LANDKREIS HELMSTEDT

Datum
27.01.2014

Regionales Raumordnungsprogramm für den Großraum Braunschweig 2008 - Entwurf einer 1. Änderung bezüglich der Windenergienutzung; hier: Stellungnahme gem. § 10 Abs. 1 des Raumordnungsgesetzes (ROG) i. V. m. § 3 Abs. 2 und 3 des Nieders. Raumordnungsgesetzes (NROG)

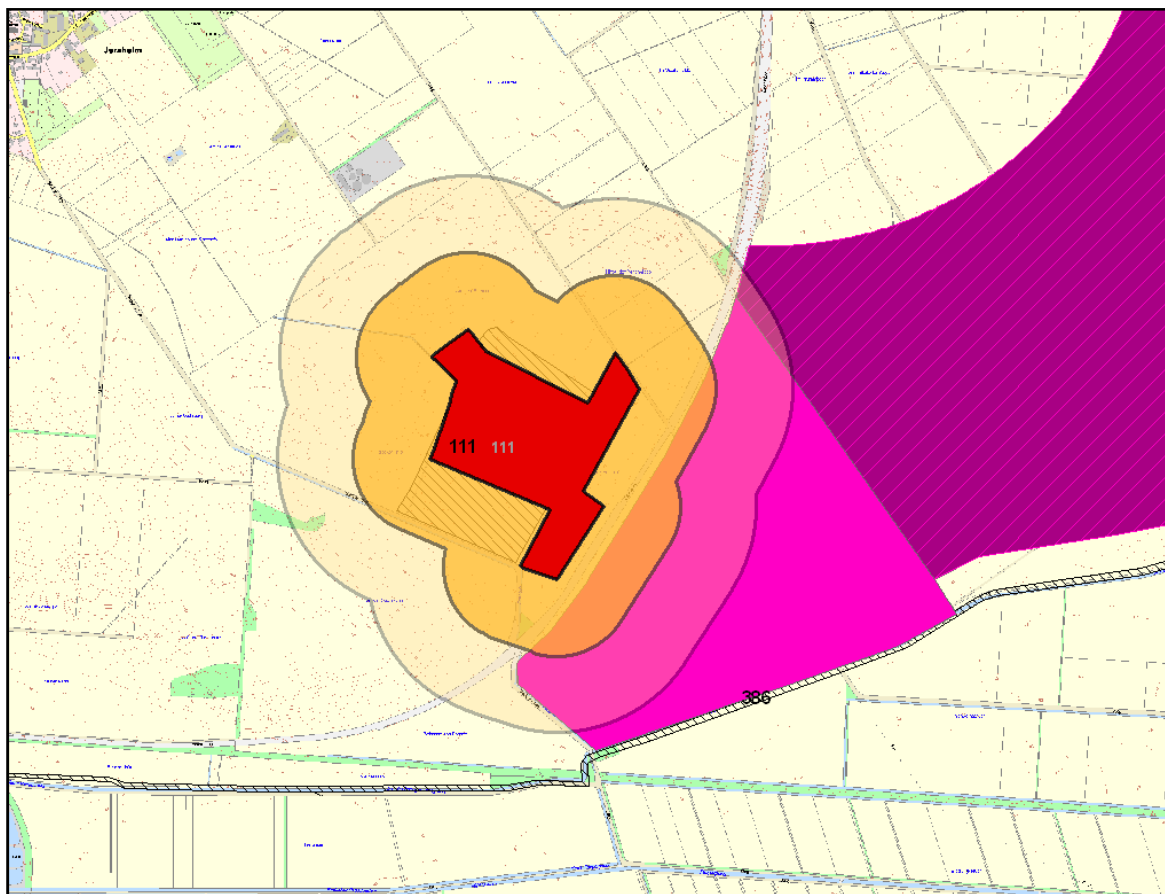
Die beabsichtigte Erweiterung des Vorranggebietes **HE 9** nach Südwesten hin kollidiert mit der meinerseits eingeleiteten Änderung der Verordnung über das Naturschutzgebiet „Salzwiese Seckertrift“, das sich in geringer Entfernung nordwestlich der Eisenbahnstrecke

Betrag der Abstand zwischen dem wirksam festgesetzten Naturschutzgebiet „Salzwiese Seckertrift“ und dem bereits ausgewiesenen Vorranggebiet ca. 600 m, so wird er sich als Ergebnis der beiden Erweiterungen auf gerade 65 m reduzieren, und der Abstand zwischen den derzeit existierenden prioritären Lebensraumtypen und dem Rand des Vorranggebietes läge etwa bei 75 m. Bei einem so geringen Abstand können Beeinträchtigungen beispielsweise durch den keineswegs seltenen Abwurf von (brennenden) Trümmerteilen nicht ausgeschlossen werden. Die Folge wäre sehr wahrscheinlich ein Umweltschaden im Sinne des § 19 BNatSchG mit den daraus resultierenden Sanierungspflichten für die Anlagenbetreiber. Zur zuverlässigen Vermeidung solcher Umweltschäden ist es erforderlich, um das erweiterte NSG herum einen Abstand einzuplanen, der mindestens der erwarteten Höhe einer Windenergieanlage entspricht. Bei der für die Planungsüberlegungen zugrunde gelegten „Musterwindenergieanlage“ (vgl. Abschnitt 3.1 der Begründung) würde daraus ohne jegliche Sicherheitszuschläge ein Mindestabstand von 200 m

resultieren. Die hier eingefügte Karte zeigt zwei Pufferzonen von 200m und 400m um das neue NSG herum.

Außerdem fällt auf, dass bei der Planung des bestehenden Vorranggebietes offensichtlich ein Abstand von 100 m zum FFH-Gebiet 386 „Grabensystem Großes Bruch“ für erforderlich gehalten und berücksichtigt worden ist. Davon soll bei der Abgrenzung der Erweiterungsfläche abgewichen werden, obwohl auch jetzt zu erwarten steht, dass die Gründungsarbeiten für die Windkraftanlagen in unmittelbarer Nähe des geschützten Grabensystems durchaus eine Beeinträchtigung der Wasserführung zur Folge haben dürften. Allein diese Erwägung legt eine Beibehaltung des genannten Abstandes zu dem FFH-Gebiet nahe, das im Übrigen auf Seite 8 des „Gebietsblattes“ fehlt.

Das in der gebietsbezogenen Umweltprüfung getroffene Fazit bzgl. der FFH-Verträglichkeit dieses Standortes in unmittelbarer Nähe der genannten prioritären Lebensraumtypen im FFH-Gebiet kann aus o.g. Gründen nicht uneingeschränkt geteilt werden (vgl. Seite 9 des „Gebietsblattes“). Vor dem Hintergrund dieser Argumente bitte ich, die Erweiterung des Vorranggebietes **HE 9** kritisch zu überprüfen.
